活断層の連動を考慮した地震動評価

活断層の連動を考慮した地震動評価に関するコメントと保安院の見解(案)【概要】

平成24年5月29日
原子力安全・保安院

破碎帯に関する主な調査位置図 (平成24年4月24日現地調査時点)

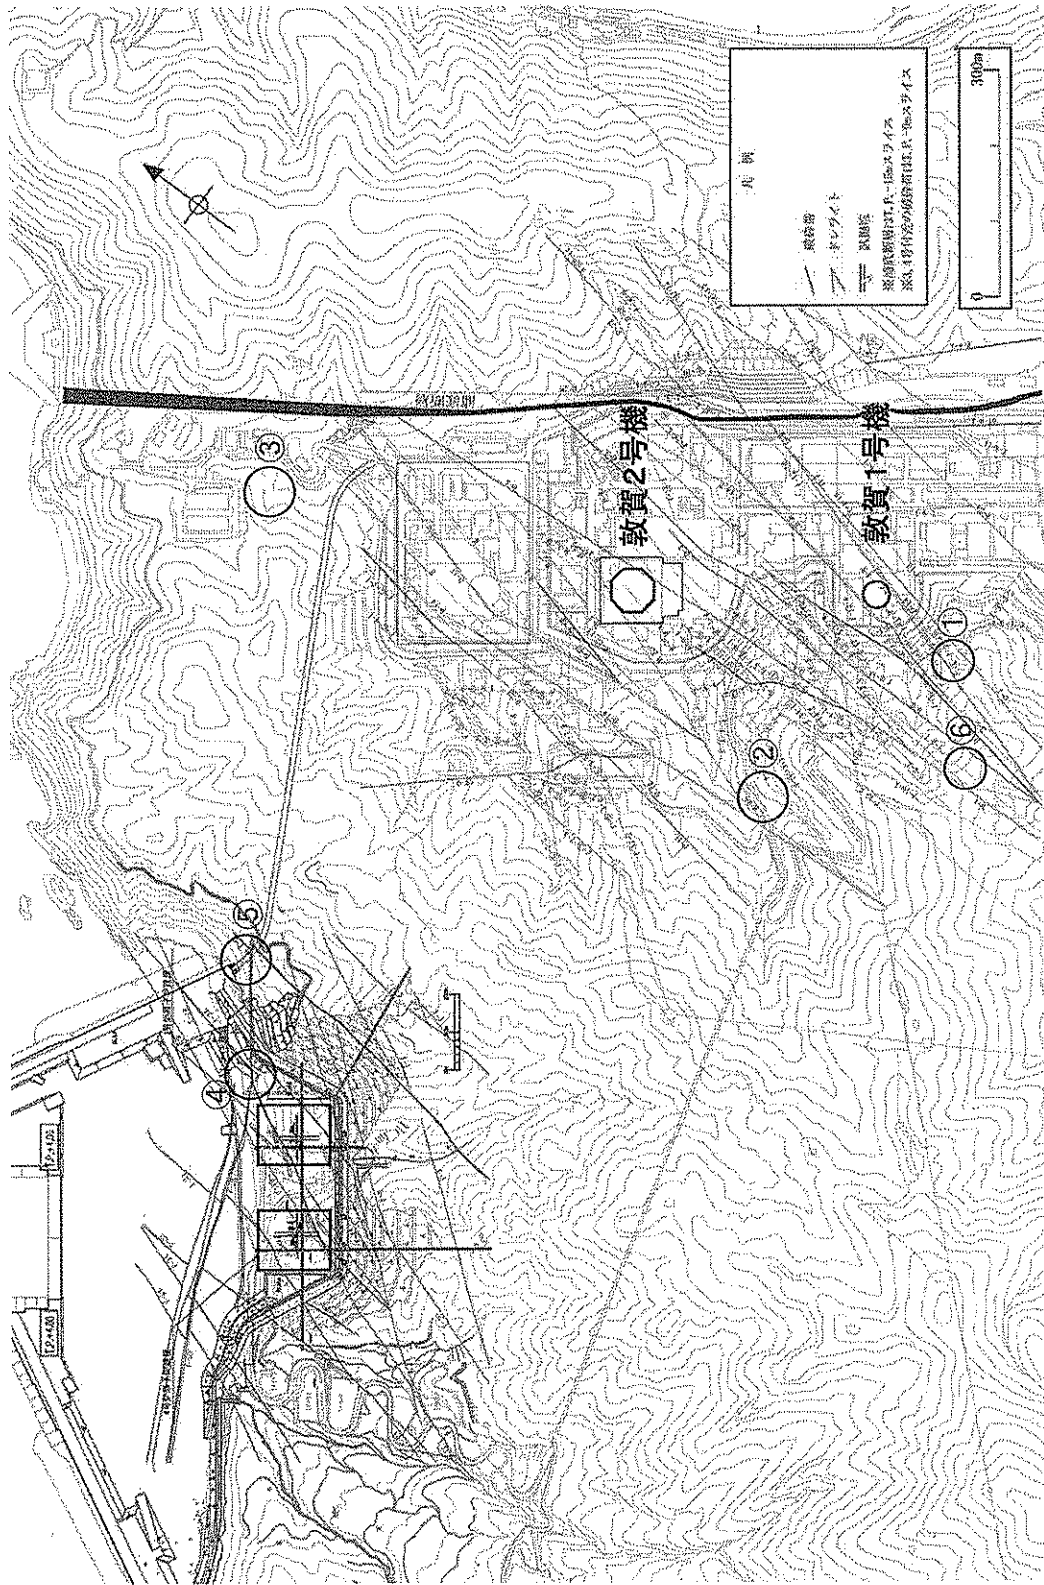
発電所名	活断層等	意見聴取会での主なコメント	保安院の見解(案)
敦賀発電所、美浜、もんじゅ	甲斐川断層～浦底断層 ～池田内断層～柳ヶ瀬山断層	・地震発生層上端の考え方について、レシビをそのまま適用しているが、発電所近傍及び直下に浦底断層及び破砕帯が存在している状況を踏まえると、拘子定規にレシビを適用するのではなくとも慎重であるべきではないのか。そもそも、レシビ自体が、このような状況を想定しているのかについてよく考えるべき。	・甲斐川断層～浦底断層～池田内断層～柳ヶ瀬山断層を一連の構造とした上で、横ずれが卓越する構造が類似する和布～干飯崎断層～甲斐川断層、柳ヶ瀬断層南部～鍛冶屋断層との運動を考慮した検討を実施すること。 (さらに南の関ヶ原断層まで連動させる必要があるか否か、検討が必要。)
		・上端深さについては、地震調査委員会のデータだけでは弱く、3kmにしていることに疑問を感じるので、更なる情報の追加、根拠を示すべき。	・浦底断層が発電所から200mと近いこともあり、上端深さの不確かさについては、2kmとして地震動評価を行うこと。
		・応答スペクトル法の不確かさとして断層の上端深さしか考えていないのは不自然であり考え方として不備がある。	
		・傾斜が90度しか考慮されていない。地表観察でも、浦底は東に少し傾斜している形状なので、不確かさとして検討すべき。	
		・地震動評価に当たって、甲斐川断層、浦底断層、池田内断層及び柳ヶ瀬断層の運動を考慮した検討を行っているが、さらに南方の鍛冶屋断層まで連動させたケースも検討しておく必要がある。	
		・地震動評価のパラメータ設定について、地形・地質の情報から見ると、平均すべり量が過小である。	
		・花こう岩類基盤と浦底断層の変位が直接地表に出てくること、明瞭な速度コントラストは深度3kmというより1.5kmあたりであることD10で6.4kmと評価された鳥取県西部の余震発生上端(=破壊上端)が2kmであること(D10が気象庁一次元速度構造によっていて、見積もりが粗いこと)から、不確か幅を少なくとも2kmくらいまで考慮した方が良いのではないか。

志賀原子力発電所周辺における活断層

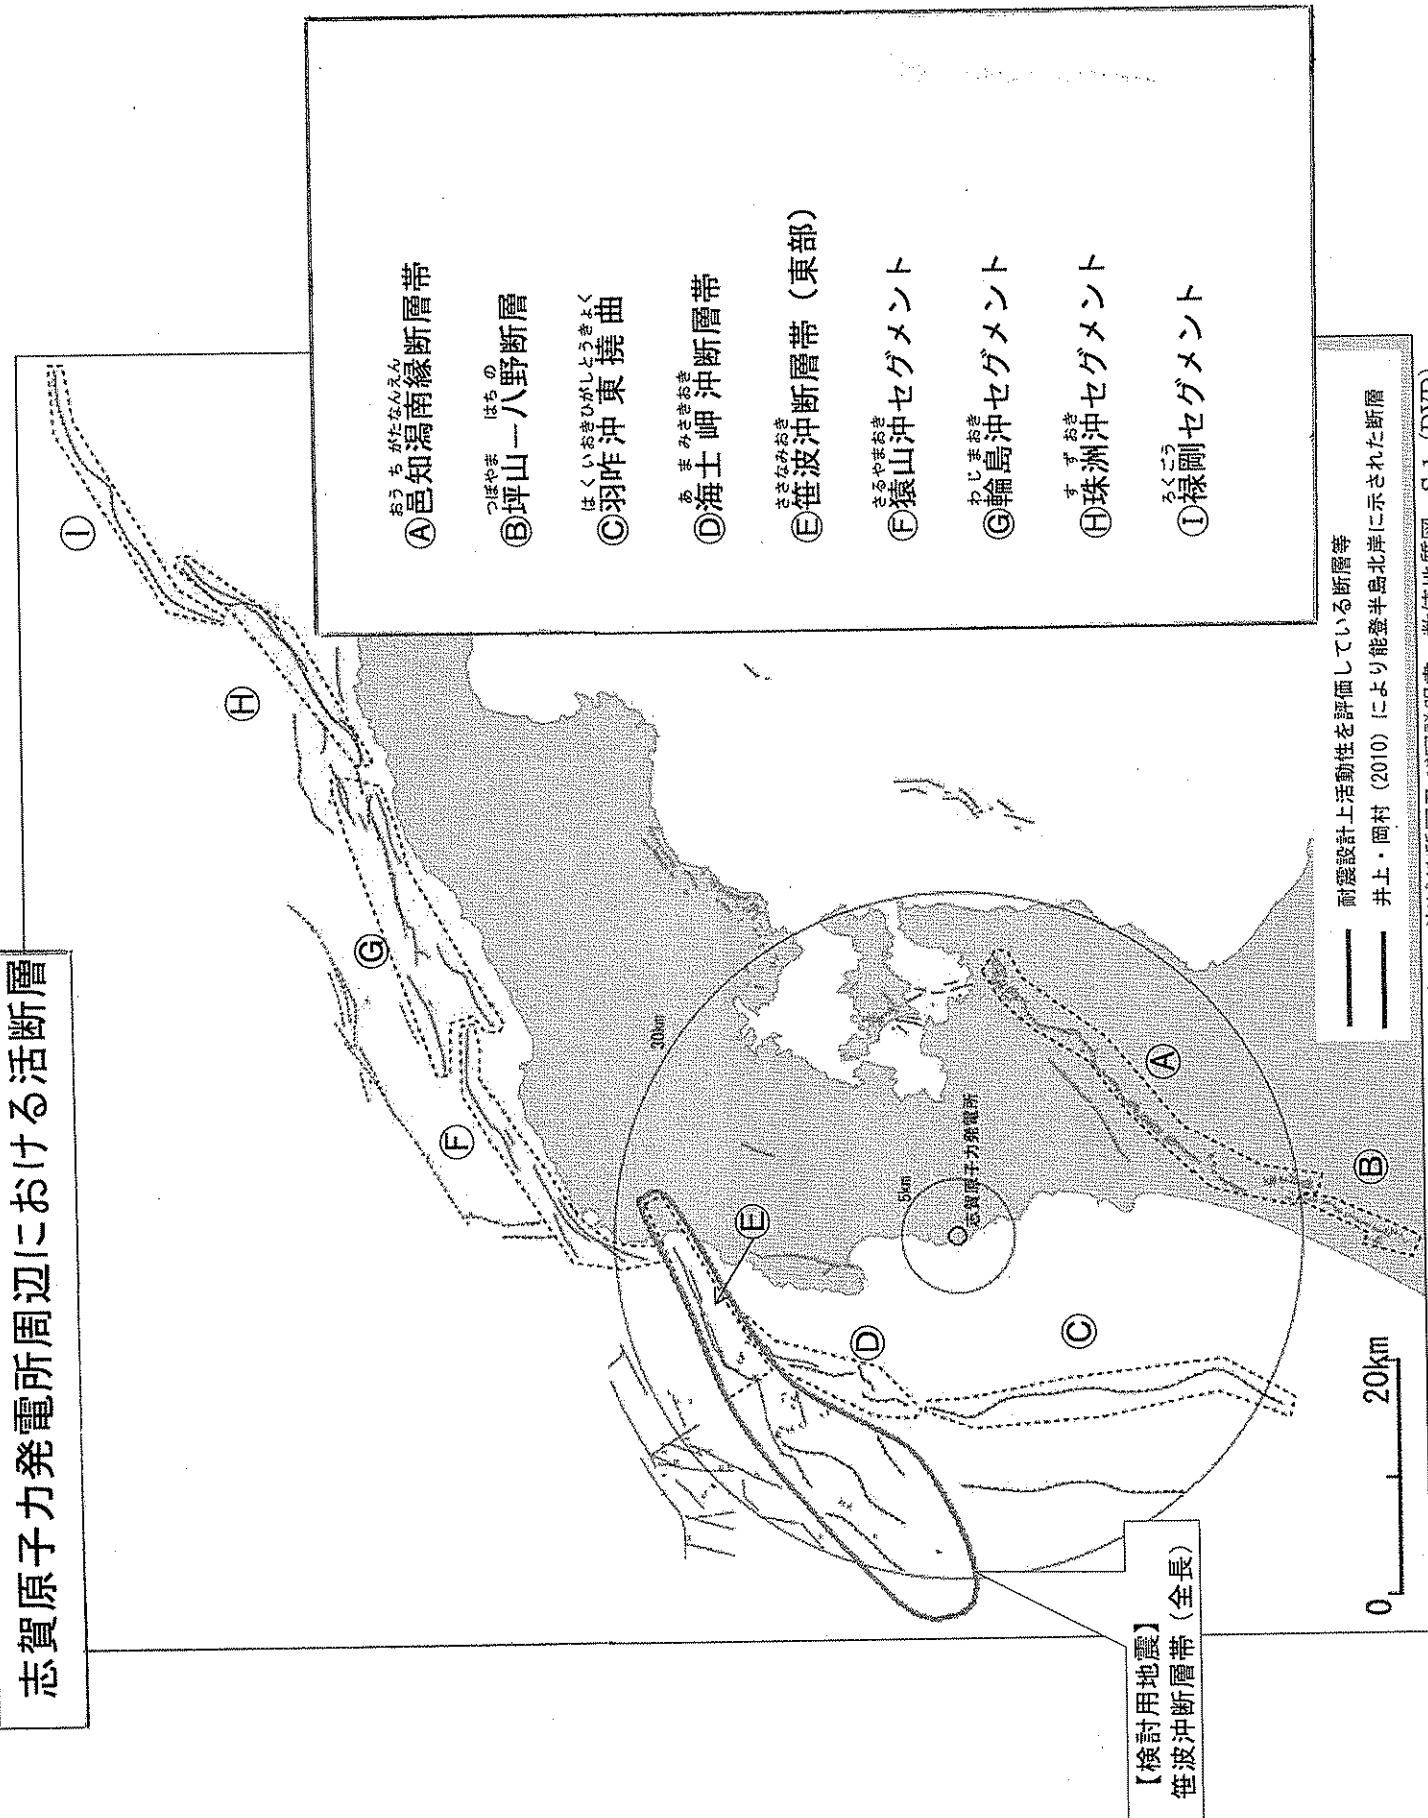
発電所名	活断層等	意見聴取会での主なコメント	保安院の見解(案)
志賀原子力発電所	・ 邑知潟南縁断層帯、坪山一八野断層及び森本・富樫断層帯 (つづき)	・ ブーゲー異常図では、海域に重力測定値がプロットされていないにも関わらず沖合までコンターが示され、東西方向に延びる重力構造が存在すると説明がなされている。宝達山の高重力異常が本当に海側に伸びているのかどうかかわからない。 ・ 地生累層の分布が北東部で標高数10mまで隆起しており、何らかの変動があった可能性が否定できないので、同累層が上昇した成因を示す必要がある。水平に分布している主張するのであれば、そのデータを示すこと。 ・ 坪山一八野断層の西部に高まりがあり、その西側には内高松付近の断層が東側隆起として示されている。坪山一八野断層を内高松付近の断層のバックスラストとしてとらえると邑知潟南縁断層帯～内高松付近の断層～森本・富樫断層帯と構造的につながるという考え方もあるが、今回の資料をみると坪山一八野断層という異なる構造が入ってきているというのも1つの考え方として支持できる。 ・ 坪山一八野断層の付近に花崗岩が表面に出現していることが何を意味するか説明すべき。そこに構造を遮るものがあるのか、邑知潟南縁断層帯が坪山一八野断層の西側に延びていくのか、など。 ・ 前田川測線の反射断面において、邑知潟南縁断層帯[野寺断層北部]として示している付近(CMP番号160付近)にずれがあるとの解釈もできる。 ・ 坪山一八野断層付近の高重力異常域が東西に広がっており、構造として連続していないという主張は理解できる。ただ、海域におけるブーゲー異常図の精度が陸域に比べて低いことは念頭におかなければならない。

発電所名	活断層等	意見聴取会での主なコメント	保安院の見解(案)
志賀原子力発電所	邑知潟南縁断層帯、坪山ー八野断層及び森本・富樫断層帯 (つづき)	・断層モデルの傾斜角を、近傍にある活断層、法林寺断層等の地質学的根拠に基づいて設定しているのか。 ・花こう岩と中川砂岩層との関係で注意しないといけないのは、DーD'断面位置のD'付近で、中川砂岩層が花崗岩の山の高標高部に分布している点である。これは、野寺断層の活動の影響を受けているものであり、同断層が中川砂岩層堆積以降も活動を続けていることを示しているのではないか。邑知潟南縁断層帯と森本・富樫断層帯の間に位置する野寺断層(DーD'断面付近)を検討の対象とすべき。 ・断層モデルは、邑知潟セグメントの北部に破壊開始点を置く方が、地震動が大きくなるのでは。Q値も小さいと思う。得られた応答も全体的に小さい印象を受けるので、パラメータ設定について説明が必要。
